Service Bulletin

CI-systeem, impulsrelais

B28E 760 GLE

Aansluiting van impulsrelais bij de B28E 760 GLE

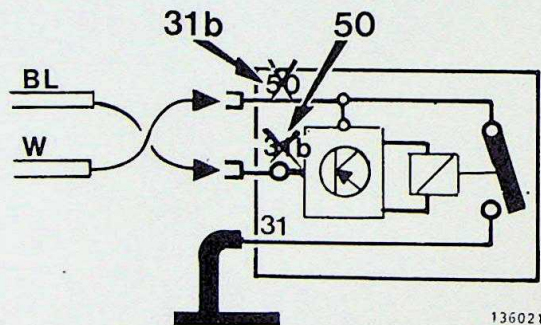
Helaas is er in bovenstaande Servicehandboeken een fout gesloten. De aansluitingen 50 en 31b van het relais moeten van plaats verwisselen. Bovendien moeten de blauwe en de witte draad van plaats verwisselen.

Wilt u deze wijziging in de betreffende boeken aanbrengen? Als bijlage bij dit Service Bulletin ontvangt u een goed bedradingsschema dat u kunt uitknippen en op pagina 2:103 van het Servicehandboek van de 760 GLE kunt plakken.
